JY-113-3

**第53条（多量の放射性物質等を放出する事故の拡大の防止）に係る  
計算コード及び有効性評価等に対するコメントへの回答**

**2022年2月4日**

**日本原子力研究開発機構 大洗研究所  
高速実験炉部**

# ULOFの格納容器破損防止措置の有効性評価 —基本ケースにおける即発臨界超過挙動—

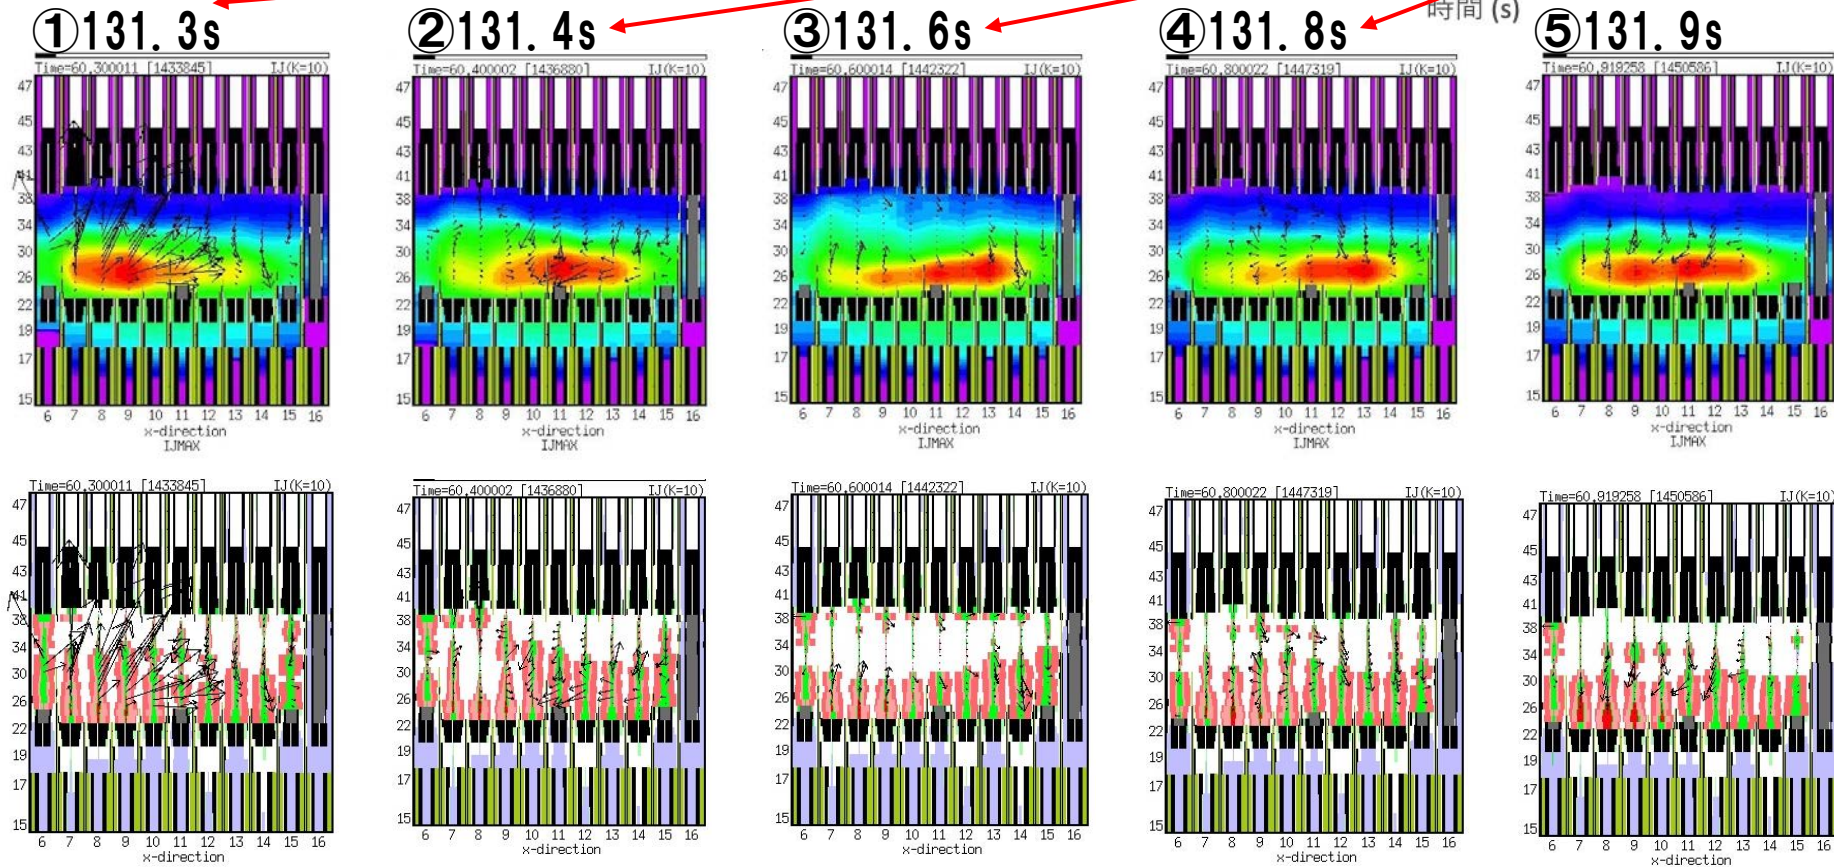
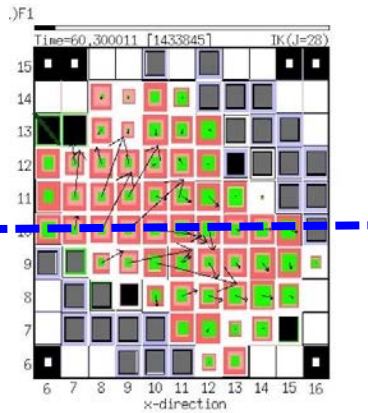
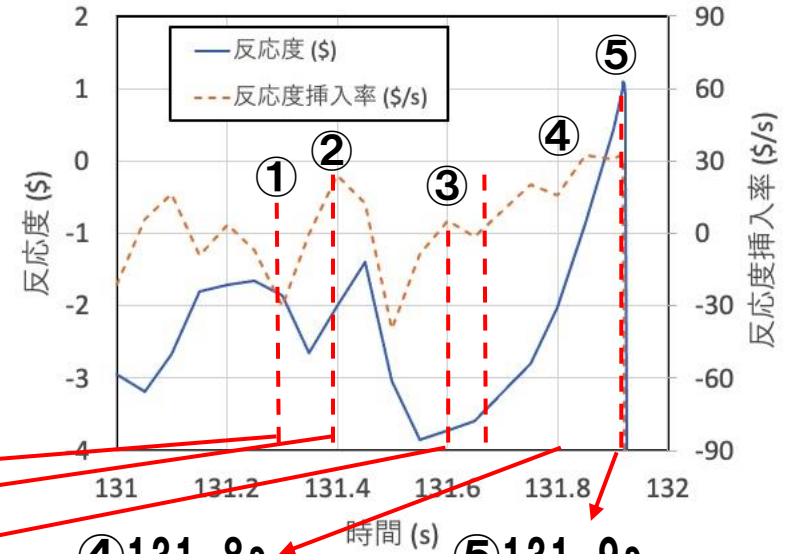
**No.284 最終的な即発臨界超過後の核的事象収束に至るまでの挙動に関して、燃料物質の発熱密度等で説明されてきたが、液面の変化や燃料物質の凝集等を物理的、視覚的に図示して説明すること。**

- 即発臨界超過直前（131.9s）までの燃料の発熱密度の空間分布の時間変化を示す。
- 燃料が全体として水平断面左下から右上へ移動し、揺れ戻して再度左下に集中した時点で即発臨界を超過する。
